濃縮・埋設事業所 廃棄物埋設施設 保安規定変更認可申請について

【放射能濃度に係るスケールリングファクタの新規設定】
【自主検査（放射性廃棄物等）に係る運用の変更】
【廃棄体の定置に係る運用の変更】
【記載の適正化等】

日本原燃株式会社

令和5年8月28日

第18条（放射性廃棄物等の確認に係る自主検査の実施）

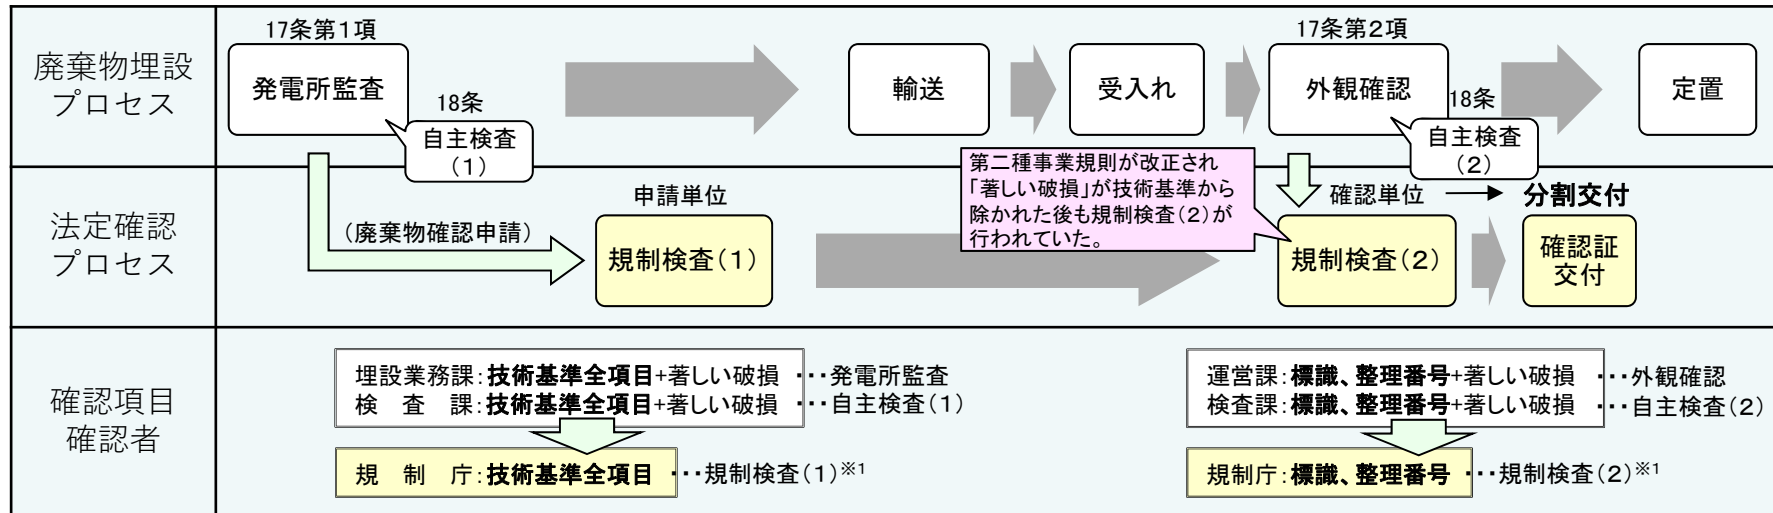
・自主検査の判断基準に関する記載の変更等を行う。

放射性廃棄物等に係る第二種廃棄物埋設確認証が事前一括交付となったことを踏まえ、第18条1項及び2項の検査課長が実施する自主検査の判断基準を、「第二種事業規則※」に基づく放射性廃棄物等の技術上の基準とするよう運用を変更し、「著しい破損」の確認を取り止めるため。

なお、「定置に当たり」の記載についても、定置直前の自主検査が不要となったことから削除する。

第19条（廃棄体の定置）

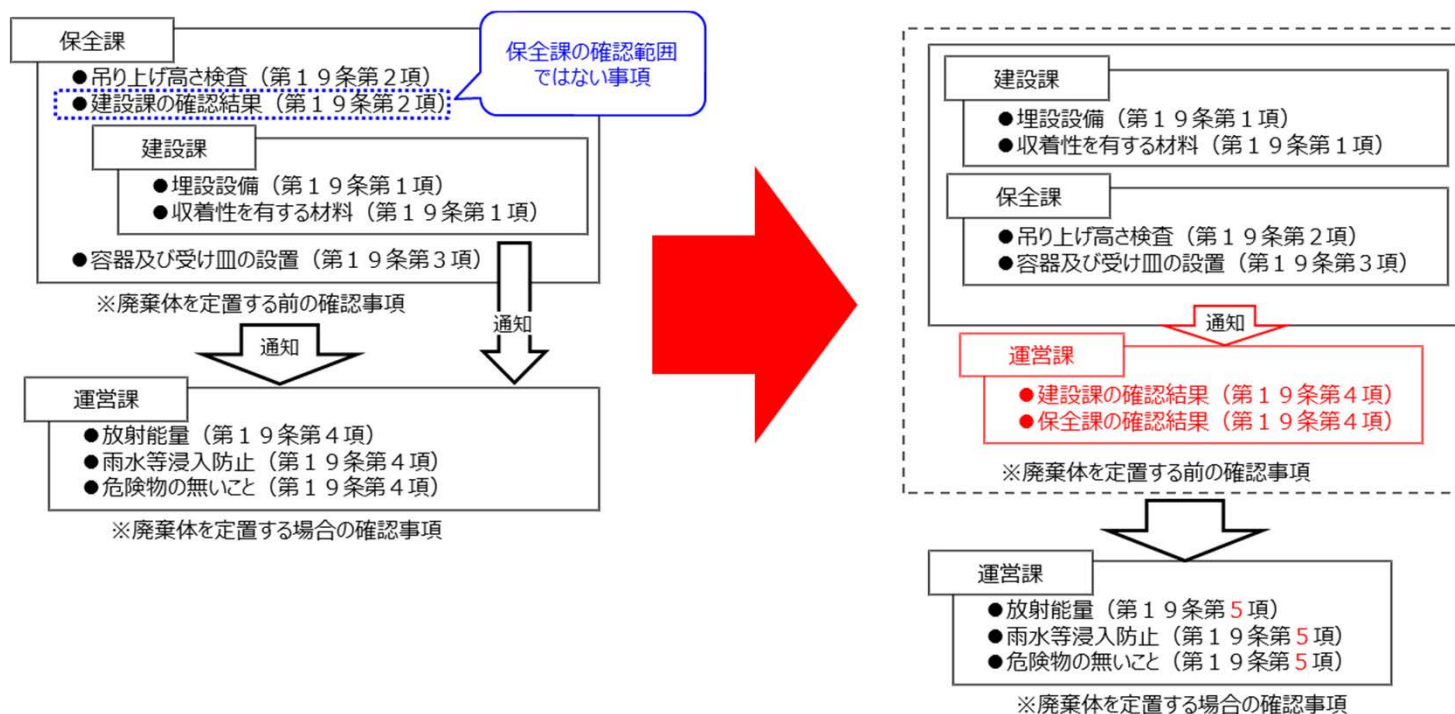
- ・保安課長が建設課長の確認結果を確認する記載を削除する。（確認重複の解消）
- ・運営課長が廃棄体定置前の確認を行うことを明確化する。（第4項として追加）

従前の第2項では、建設課長が行う埋設設備の確認（第1項）結果を保安課長が確認し、運営課に通知することとしていた。また、定置前の要件を満足していることを確認する部署が不明確であった。

建設課長及び保安課長のそれぞれの責任で確認した結果に基づき、定置作業を行う運営課が要件を満足していることを確認する運用に見直すため。
